PARCO EOLICO "MONDONUOVO"

PROGETTO DEFINITIVO

PEMN-P1.a

RELAZIONE ILLUSTRATIVA INTEGRAZIONI VOLONTARIE

2. Adeguamento posizioni aerogeneratori M05 ed M10

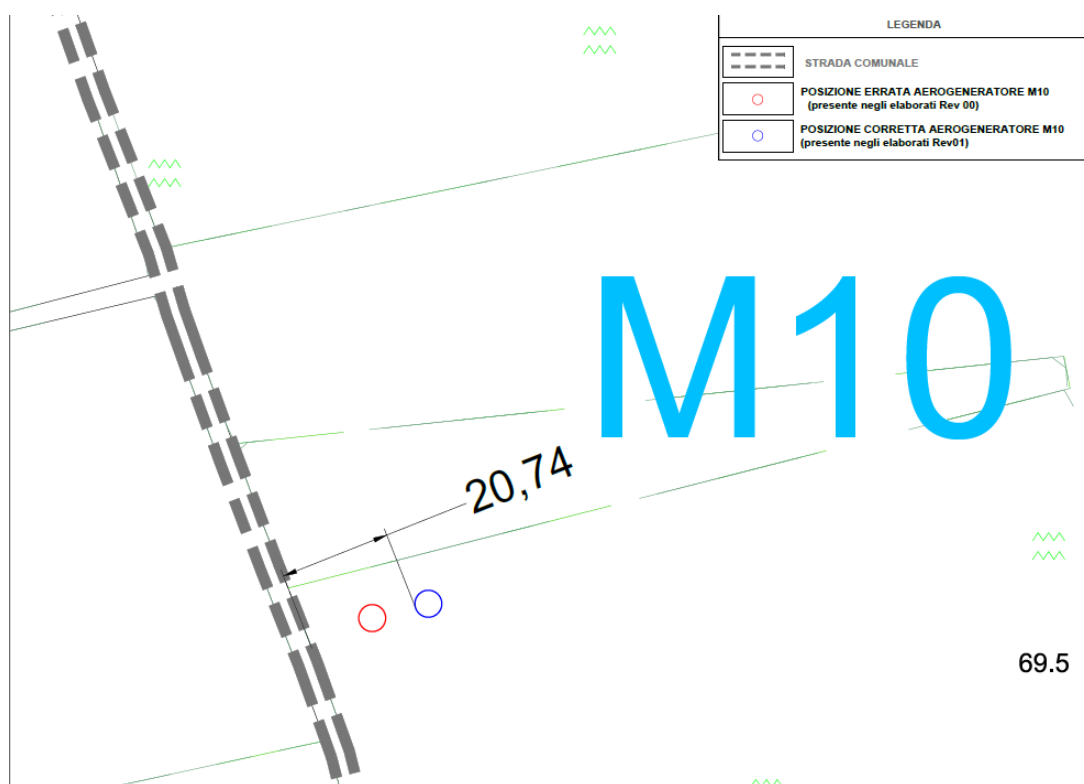
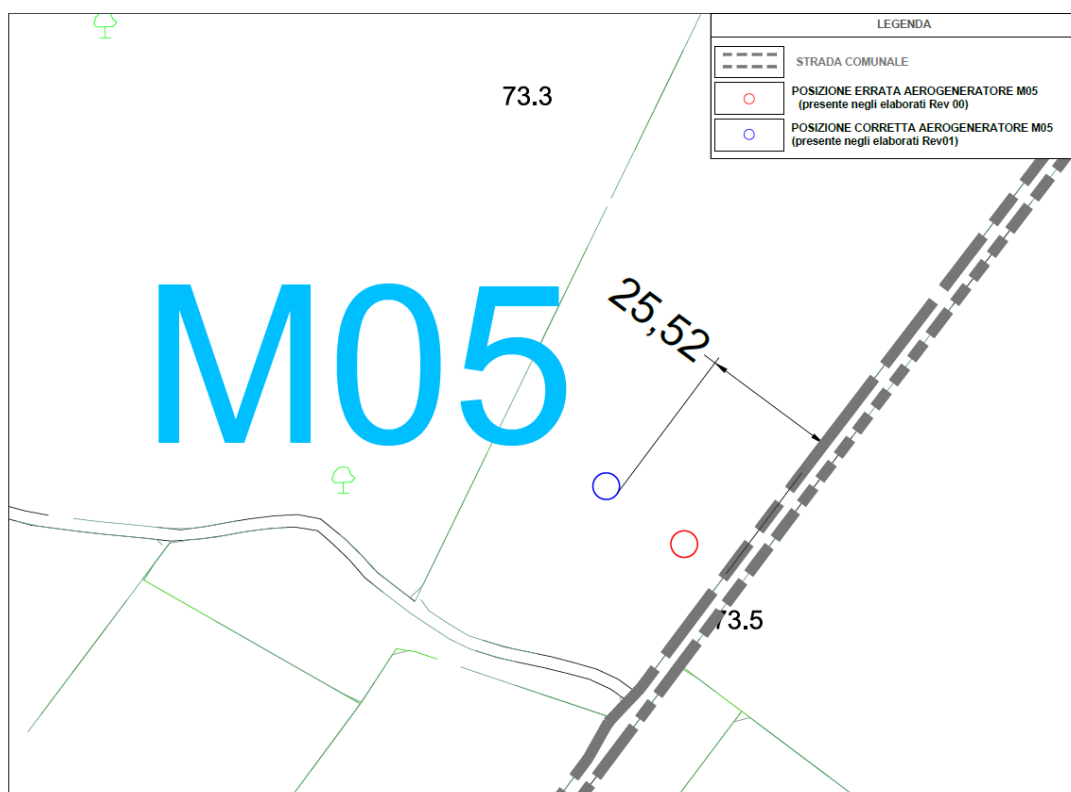
All’interno degli elaborati si è riportato l’aggiornamento della posizione degli aerogeneratori M05 ed M10 al fine di garantire una distanza di almeno 20 metri dalle strade comunali. Le modifiche sopra illustrate sono state recepite nella revisione degli elaborati grafici e relazionali più significativi e nell’emissione di nuovi elaborati integrativi. In sintesi si rappresenta che gli spostamenti dei due aerogeneratori sono stati minimi (rispettivamente circa 18 metri per l’aerogeneratore M05 e 10 Metri per l’aerogeneratore M10 (cfr immagini seguenti).

Di seguito le nuove coordinate degli aerogeneratori:

Nome	Comune	Coordinate WGS 84	
		EST	NORD
M01	MESAGNE	741444,7659	4491001,6691
M02	MESAGNE	742578,2162	4489081,5445
M03	MESAGNE	741248,3746	4490348,3074
M04	MESAGNE	741826,6909	4488279,2870
M05	MESAGNE	740681,3269	4490970,7776
M06	MESAGNE	741201,5994	4488878,3536
M07	MESAGNE	740874,7297	4491581,8380
M08	MESAGNE	743169,7403	4489311,8523
M09	MESAGNE	741818,3123	4491360,1444
M10	MESAGNE	742517,2252	4490295,3802
M11	MESAGNE	741890,3635	4489952,8008

STAZIONE ELETTRICA E STAZIONE ALTERNATIVA

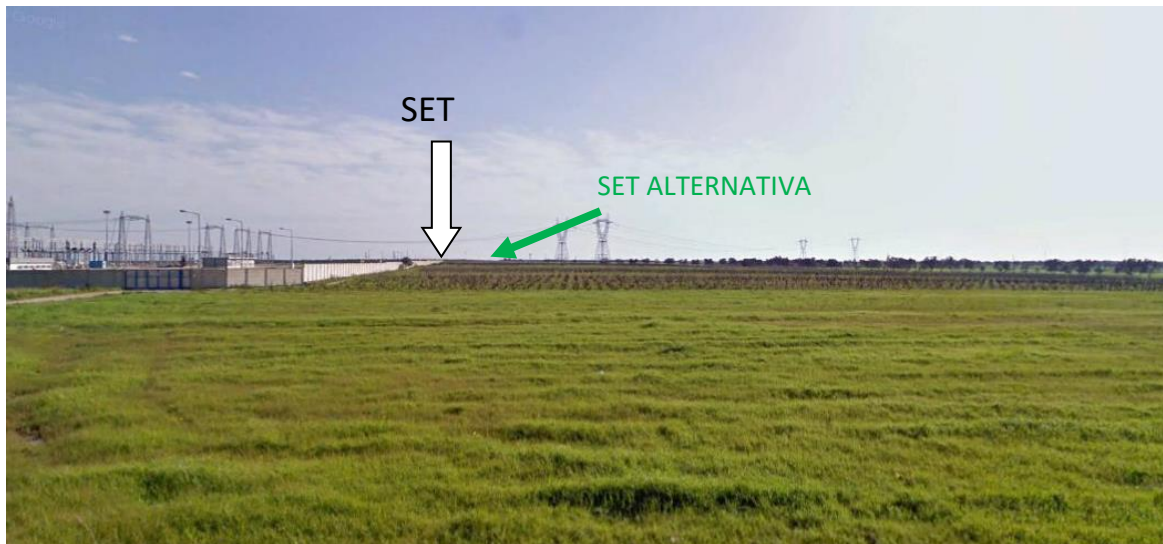
La Stazione Elettrica Terna Brindisi Sud è sita nel territorio Comunale di Brindisi alla Contrada Cerrito, in prossimità dell'abitato di Tutturano. In adiacenza alla stazione elettrica esistente è prevista la realizzazione della Sottostazione Elettrica di linee MT. Al momento è in fase di definizione la posizione definitiva della SSE, ma La distanza tra le due posizioni alternative, come evidenziato negli elaborati (PEMN-

P12.08 Planimetria Catastale – Tav.8 rev01) è di circa 25 metri, in particelle limitrofe e dalle caratteristiche ambientali equivalenti.

Le caratteristiche pedo-agronomiche tra i territori di Mesagne e Brindisi sono pressoché identiche in quanto aree contigue.

L'area è pianeggiante con coltivazioni di olivo, vite, frutteti e seminativi sia in regime asciutto che irriguo. In particolare l'area interessata della realizzazione della SSE è fortemente antropizzata e paesaggisticamente compromessa dalla SE Terna Brindisi Sud e dai tralicci di della Rete Elettrica Nazionale in entrata e in uscita dalla stazione stessa.
